Tárgy: Szilágyi Erzsébet fasor felújítása, Budakeszi út tanulmányterve valamint a hűvösvölgyi villamosvonal akadálymentesítése
1. részfeladat - Budagyöngye és Budakeszi út tanulmányterv

A Magyar Kerékpárosklub közlekedési munkacsoportja az alábbi észrevételeket teszi a tárgyi tanulmánytervvel kapcsolatban:

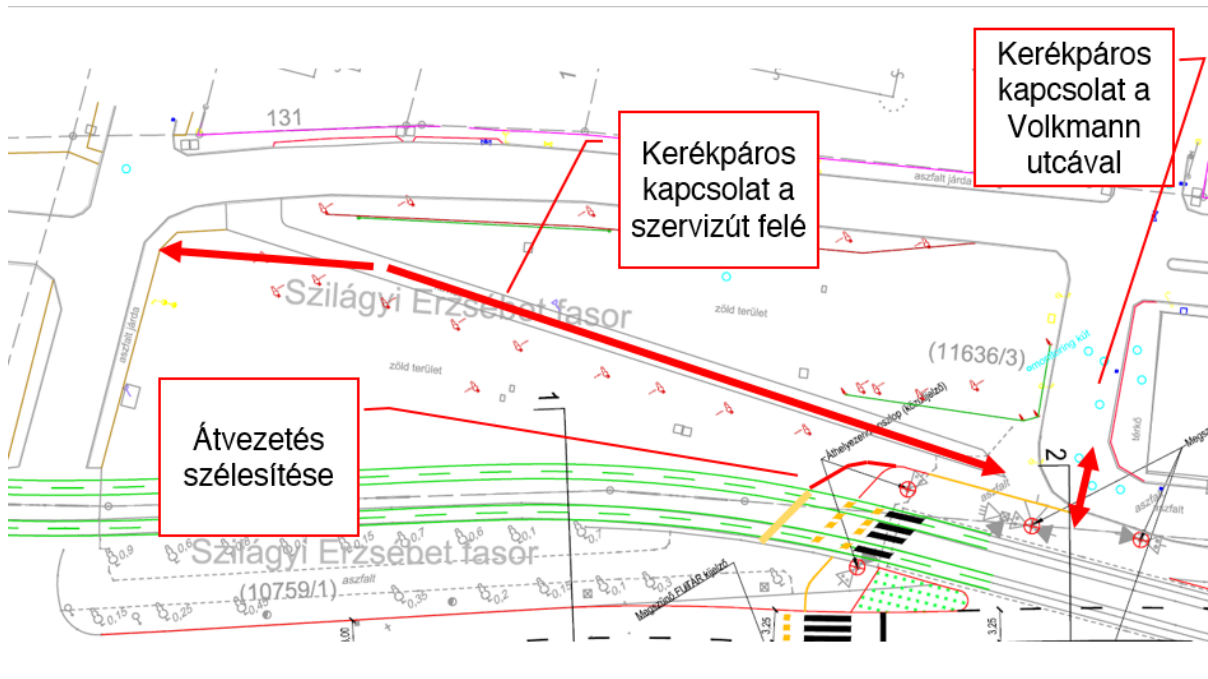
Volkman utcával kerékpáros kapcsolat biztosítása a szegély süllyesztésével

A Hűvösvölgyi úti szervízút felé átlós (gyalog- és) kerékpárút kialakítása a meglévő sétány helyén, a Shell jelzőlámpától a Lotz Károly utcáig.
